**OGGETTO:** [ID: 7774] Procedura di Valutazione di Impatto Ambientale ai sensi dell'art .23 del D.Lgs. 152/2006 relativa al progetto di un impianto agrovoltaiico, denominato "Brindisi Vallone", di potenza pari a 29,92 MW, comprensivo delle opere di connessione alla RTN, da realizzarsi in area SIN del Comune di Brindisi (BR), in località Baraccone. Proponente: Stern PV 2 Srl.

**Controdeduzioni del Proponente al parere tecnico della Soprintendenza Speciale per il PNRR**

Figura 1. Area SIN

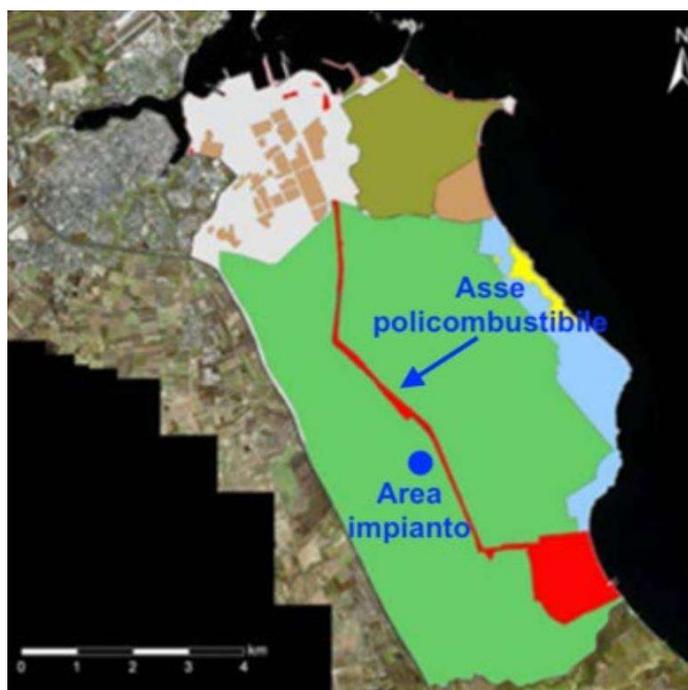
Si consideri che l'asse trasportatore di Enel, che taglia l'intera area SIN, come evidenziato in rosso nell'immagine di cui sopra, è posto quasi in adiacenza con l'area d'impianto ed è dedicato al trasporto di materiali necessari all'alimentazione della centrale termoelettrica di Cerano; per tale ragione, si ribadisce che nelle zone ad esso limitrofe, sono stati imposti limiti di sicurezza che consentono un'attività lavorativa di massimo 180 giorni/anno. Questa informazione è certamente indicativa di quanto la zona sia inquinata e poco naturale; pertanto, **non si comprende davvero quale altro sito potesse, e possa, essere più idoneo di questo alla realizzazione di un impianto di produzione di energia elettrica da fonte rinnovabile, visto che consentirebbe la bonifica ed il reale e completo recupero delle aree, non solo dal punto di vista ambientale!**

Figura 2. Inquadramento dell'area di impianto su area SIN

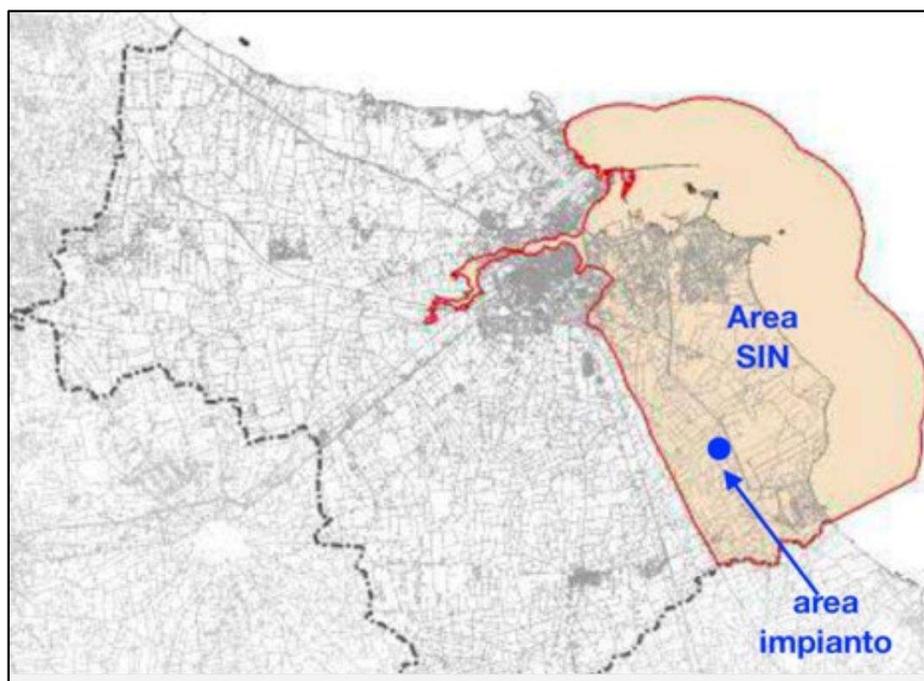
In tal caso l'area SIN comprende un polo industriale, un polo petrolchimico, un polo elettrico e un'area agricola e più del 30,5% di tali aree è stato investigato mediante sondaggi che hanno condotto alla redazione di specifici piani di caratterizzazione.

Per l'area agricola la caratterizzazione è stata effettuata a cura dell'Università di Lecce e dell'ARPA Puglia ed il relativo piano, approvato con prescrizioni in data 17/12/2003 in sede di Conferenza dei Servizi presso l'allora MATTM, individua un **livello di contaminazione "alto"** per l'area di buffer a 500 m da questi elementi. Nello specifico, le indagini hanno dimostrato la presenza di metalli come Stagno, Berillo e Arsenico, pesticidi clorurati (diffusi principalmente nell'intervallo tra 0 e 1 m di profondità di scavo), Manganese, Nichel e Selenio. Tra questi metalli e composti, gli idrocarburi vien da sé che siano originati dalla presenza del polo industriale, il che conferma quanto l'area sia già contaminata e antropizzata. Tra l'altro, non è da sottovalutare come l'elevata presenza di inquinanti diversi da idrocarburi, sia sicuramente da ricondurre all'attività agricola e all'uso incontrollato di fertilizzanti, antiparassitari e fotofarmaci.
